„Rozbudowa ul. Lipowskiej w Ustroniu na odcinku od Szkolnej do ul. Leśnej”

Projekt Stałej Organizacji Ruchu

301s/02.2020

Rys. 7.6.3.2. Kształtowanie linii krawędziowych na skrzyżowaniach z drogami, na których ze względu na szerokość nie jest możliwe wyznaczenie pasów na wlocie

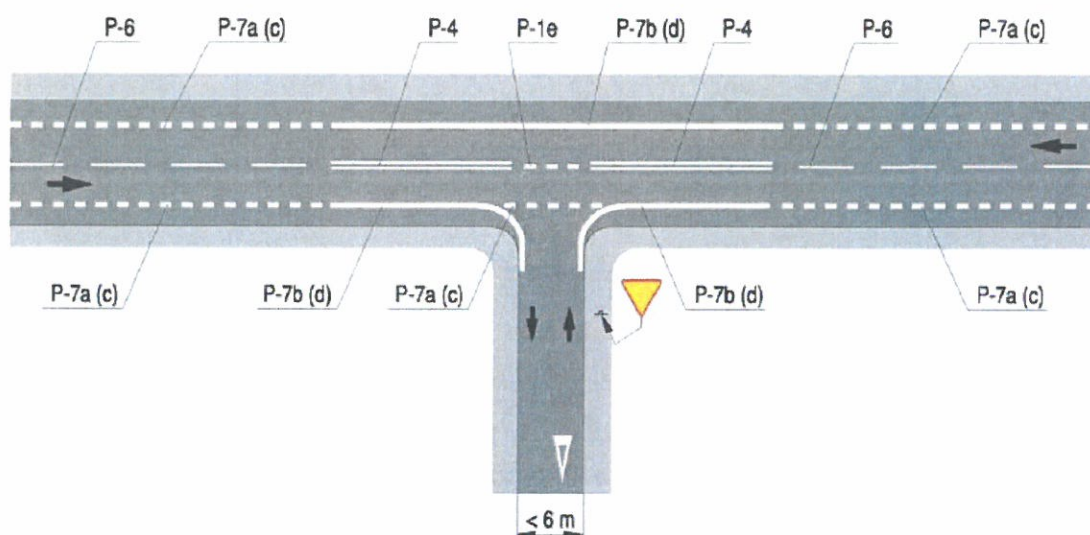
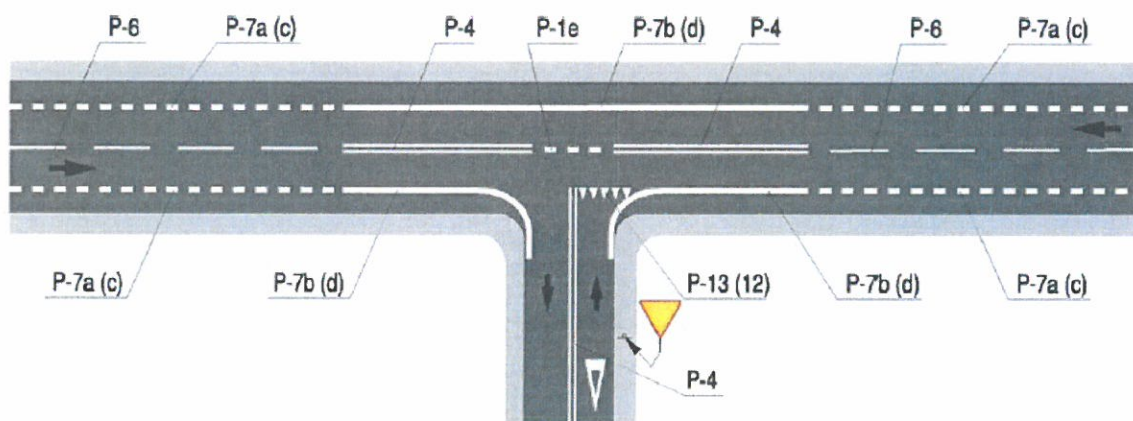
- Połączenie z drogą wewnętrzną zostało zmienione z zastosowaniem znaków D-46 i D-47, ~~usunięty zostaje znak B-20 ponieważ to nie jest skrzyżowanie~~. Istniejący znak B-1 z tabliczką pozostaje bez zmian, ponieważ właściciel posesji do której jest dojazd może stosować dowolne dla siebie oznakowanie.
- Pomimo zasad stosowania oznakowania pionowego z poziomym dla dróg podporządkowanych o nienormatywnej szerokości wlotu dodano linię P-12. Wrysowałem, ale nie zgadzam się z tym rozwiązaniem.
